CAPA DO PROCESSO 6201/2026

Assunto: Solicitação de Aditivo de Valor Contratual – Contrato nº 026/2025

JUSTIFICATIVA TÉCNICA PARA TERMO ADITIVO DE VALOR

Contrato nº 026/2025
Objeto: Reforma do telhado da Creche Professora Eserci Balestrin Kanieski
Contratada: AVANTE SERVICE LTDA

1.1. 97647 REMOÇÃO DE TELHAS DE FIBROCIMENTO METÁLICA E CERÂMICA, DE FORMA MANUAL, SEM REAPROVEITAMENTO. AF_09/2023 (M2)

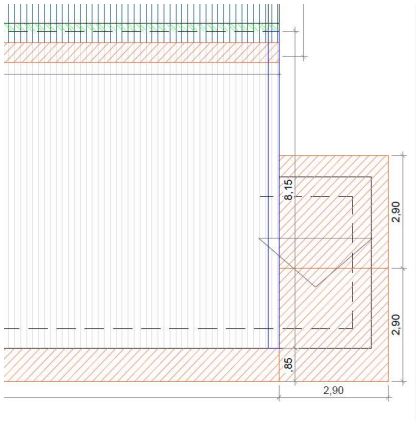
Aditivo			
BANHEIRO	(2,90)*(5,80)	16,82000000	**16,82**
			16,82

3.1. 94216 TELHAMENTO COM TELHA METÁLICA TERMOACÚSTICA E = 30 MM, COM ATÉ 2 ÁGUAS, INCLUSO IÇAMENTO. AF_07/2019 (M2)

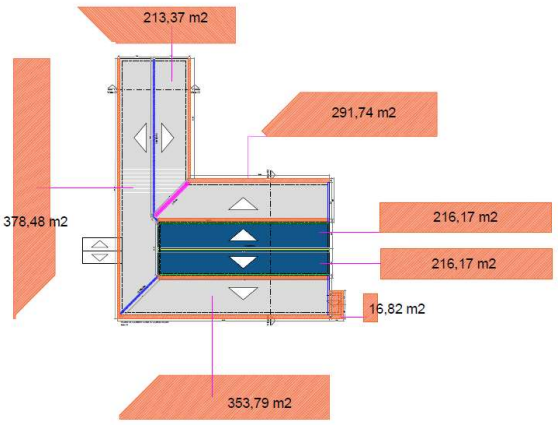
Área Levantada

Aditivo

QTD
ÁREA LEVANTADA	m²		**213,37**
ÁREA LEVANTADA	m²		**291,74**
ÁREA LEVANTADA	m²		**216,17**
ÁREA LEVANTADA	m²		**216,17**
ÁREA LEVANTADA	m²		**16,82**
ÁREA LEVANTADA	m²		**353,79**
ÁREA LEVANTADA	m²		**378,48**
	m²		**1.686,54**
DIFERENÇA Á SER ADITIVADA:	m²		**96,04**

TOTAL DA MEMÓRIA DE CÁLCULO ADITIVO: 1686,54 M²
